Keuringsverslag van een elektrische laagspanning- en zeer lage spanningsinstallatie

NIET CONFORM

Straatnaam Eikelstraat
Huisnummer 18
Busnummer
Postcode 9340
Gemeente Lede
Land België

Controlebezoek van een oude huishoudelijke elektrische installatie van een wooneenheid bij verkoop op vraag van de verkoper volgens (KB 08/09/2019) - AREI Boek 1- 8.4.2. en 8.2.1. en 4.2.4.3.

Afbeelding schakel- en verdeelbord:

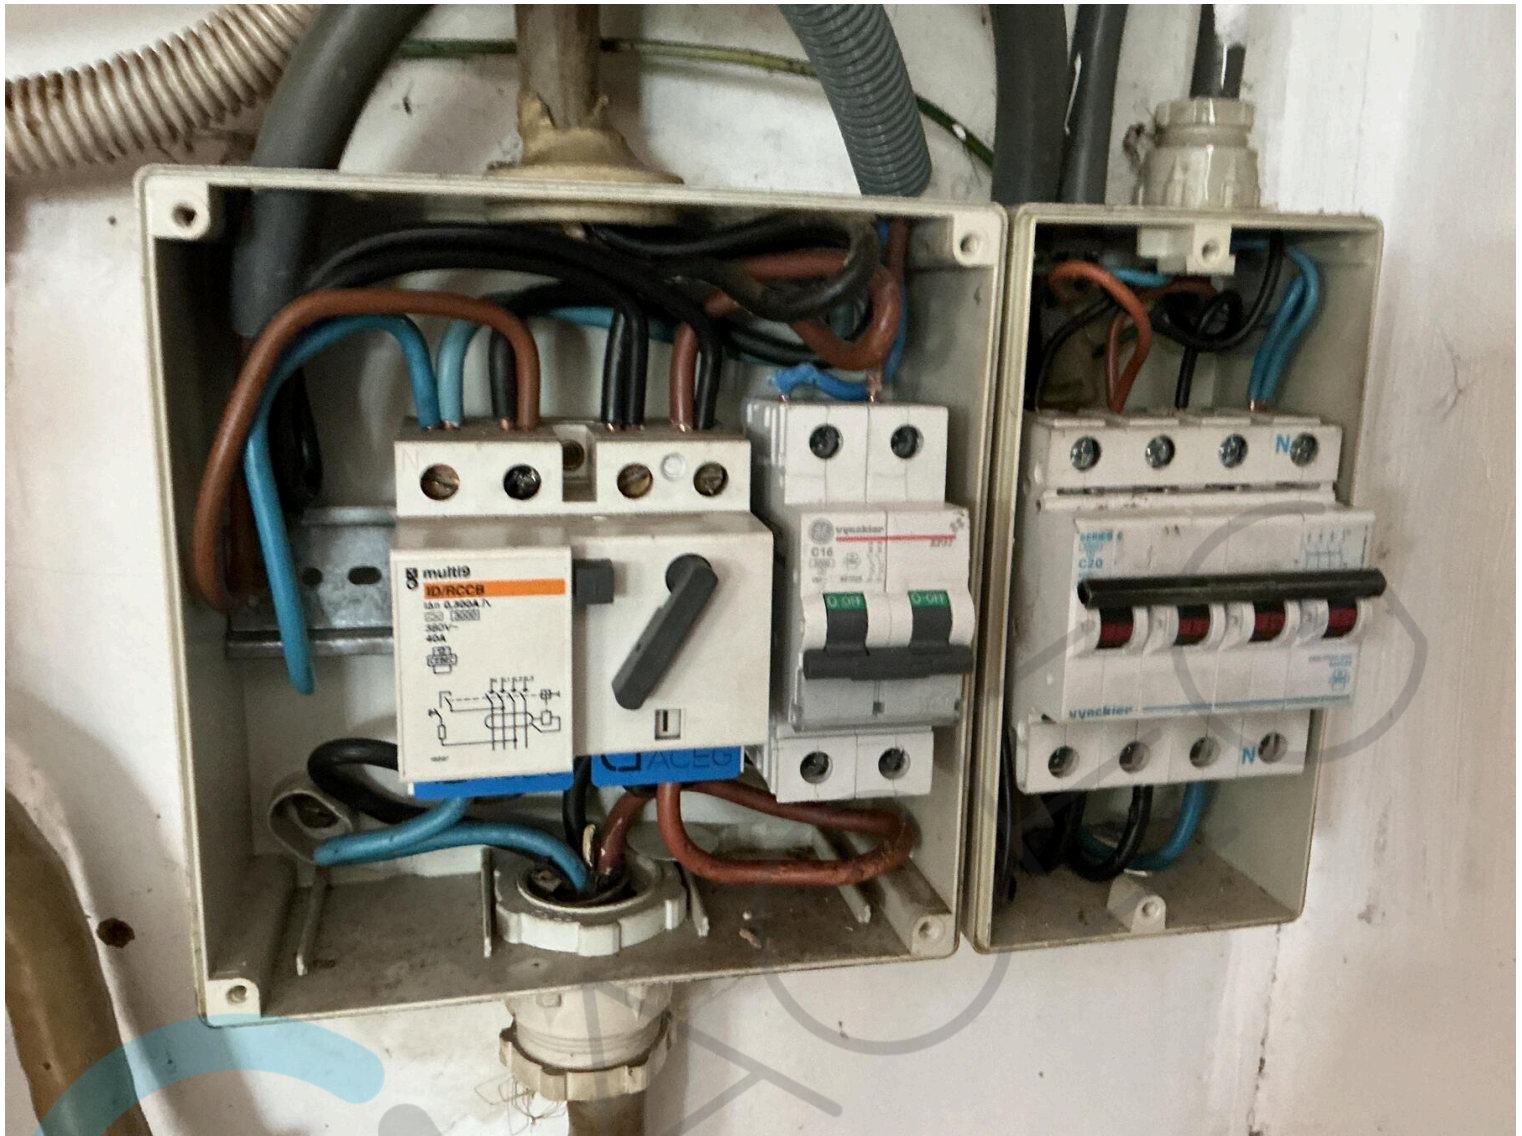
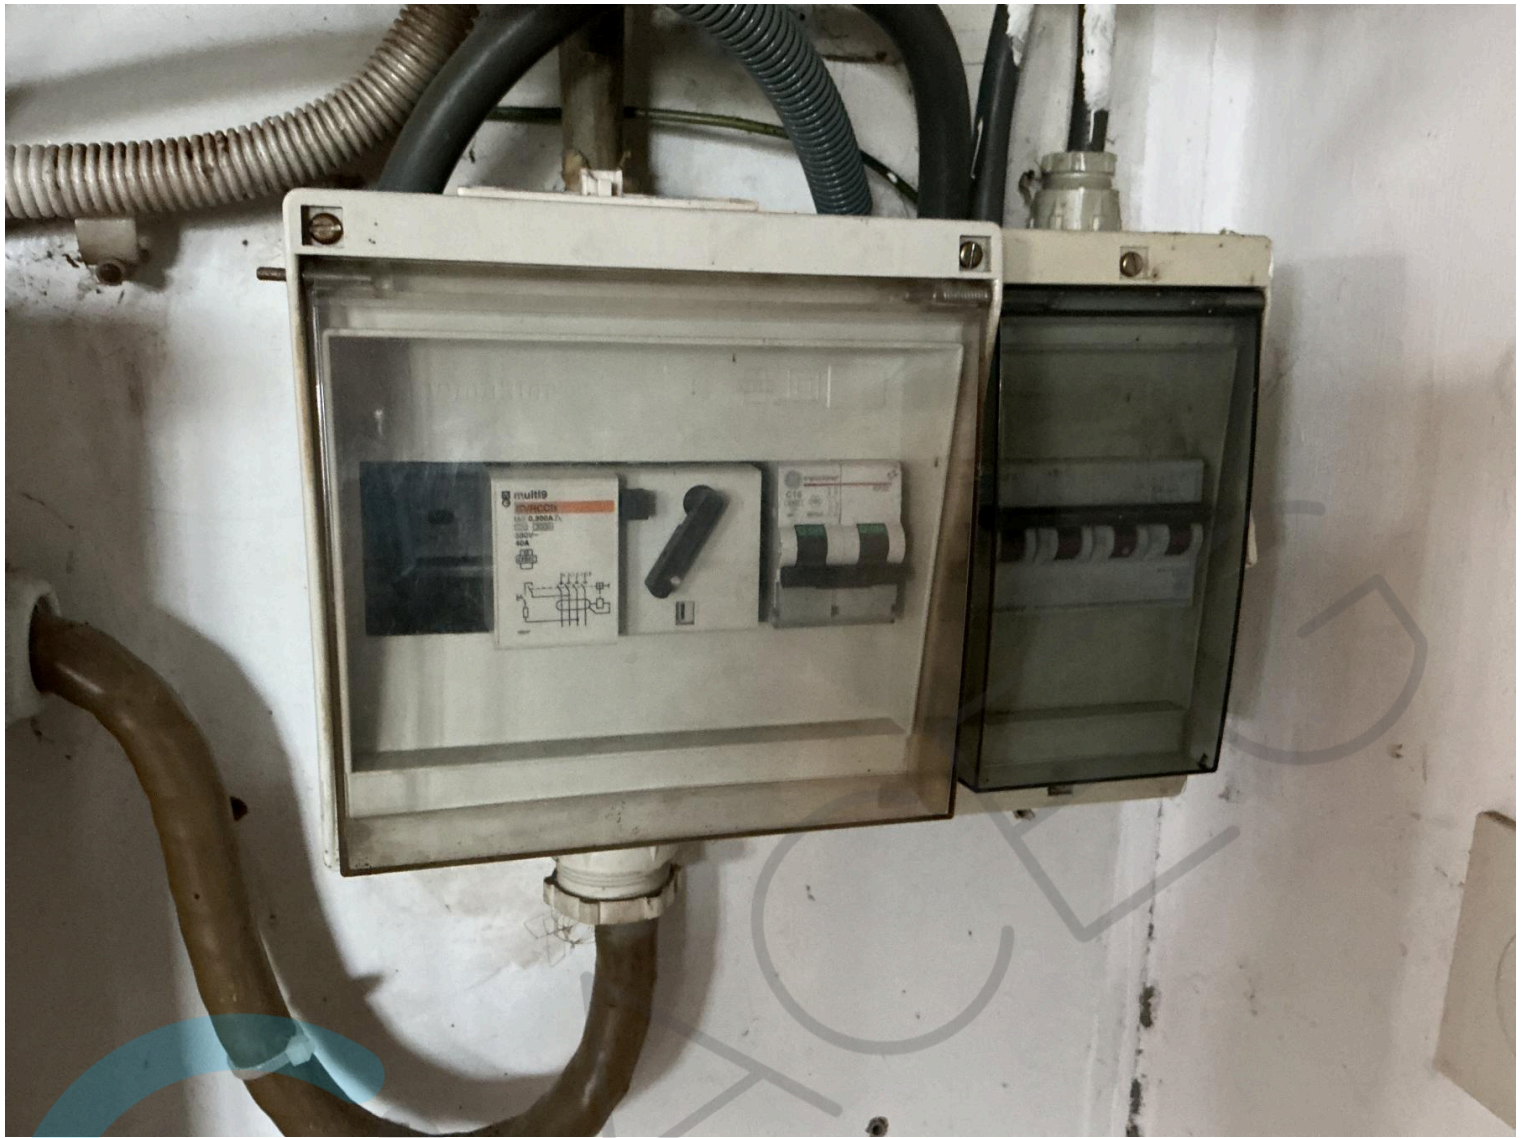
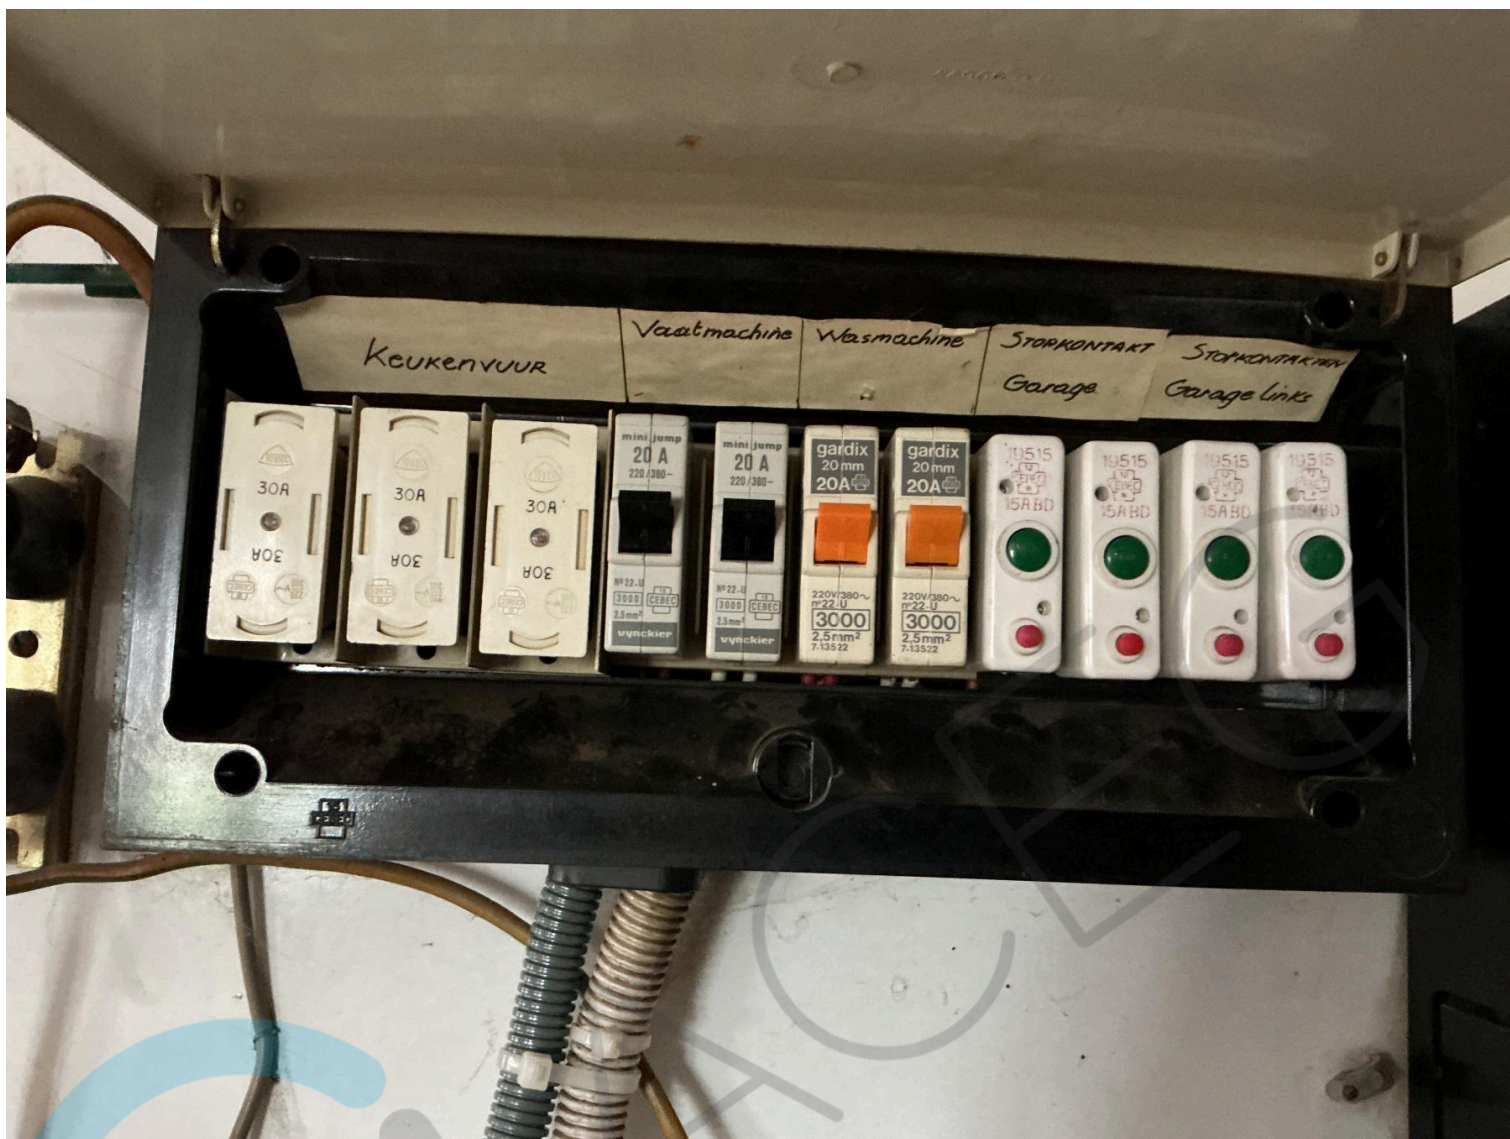
I5.03 Het verdeelbord is niet makkelijk toegankelijk. (Boek 1 Onderafdeling 5.3.5.1.C.)

Automaten zitten vast, borden met steekzekeringen niet gedemonteerd om schade te voorkomen. Deze zijn bijgevolg ook niet nagekeken

I5.10 De genaakbare, naakte onder spanning staande delen zijn onvoldoende afgeschermd. (Boek 1 Afdeling 5.1.4. en 4.2.2.3.)

I5.11 Niet gebruikte invoeringen van het verdeelbord zijn niet correct of onvoldoende afgedicht. (Boek 1 Afdeling 5.1.4. en 4.2.2.3.)

I7.01 De smeltzekeringhouders of houders van kleine vermogensschakelaars met pennen met een sectie kleiner dan 10mm² zijn niet voorzien van kalibreerelementen. (Boek 1 Onderafdeling 5.3.5.5.A.)

I7.07 De aanduiding van de nominale stroomsterkte van smeltzekeringen en/of vermogensschakelaars is niet zichtbaar of is uitgewist. (Boek 1 Onderafdeling 1.4.2.1.)
